K-DR.272.28.2012.III

Zapytania

**Dotyczy: przetargu na „Remont mostu na Kanale Drzewnym w ciągu ul. Łopuskiego w Kołobrzegu”**

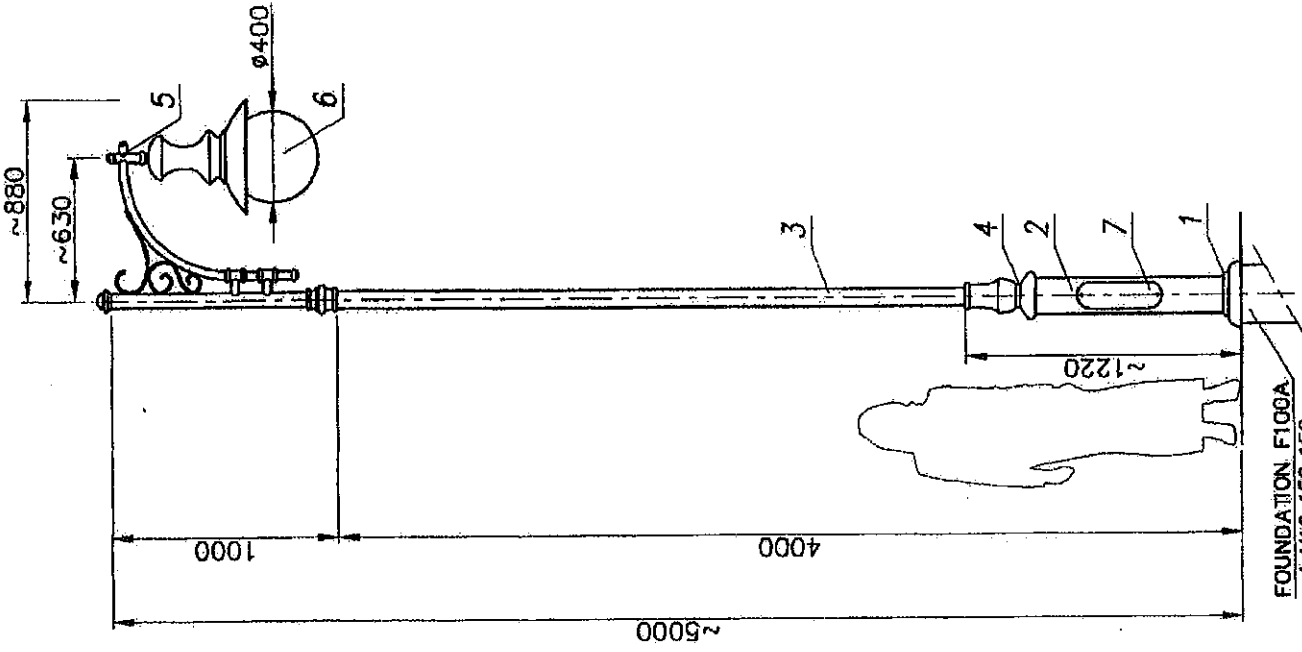
„Dotyczy pkt. 57 Przedmiaru robót – WYMIANA ISTNIEJĄCYCH LATARNI ULICZNYCH NA DOJAZDACH DO MOSTU. Prosimy o podanie typu latarni jakie należy zamontować w miejsce zdemontowanych ?”

W załączeniu przedstawiamy wzór latarni do zamontowania. Należy zamontować, taką jak przedstawia wzór lub o parametrach równorzędnych.
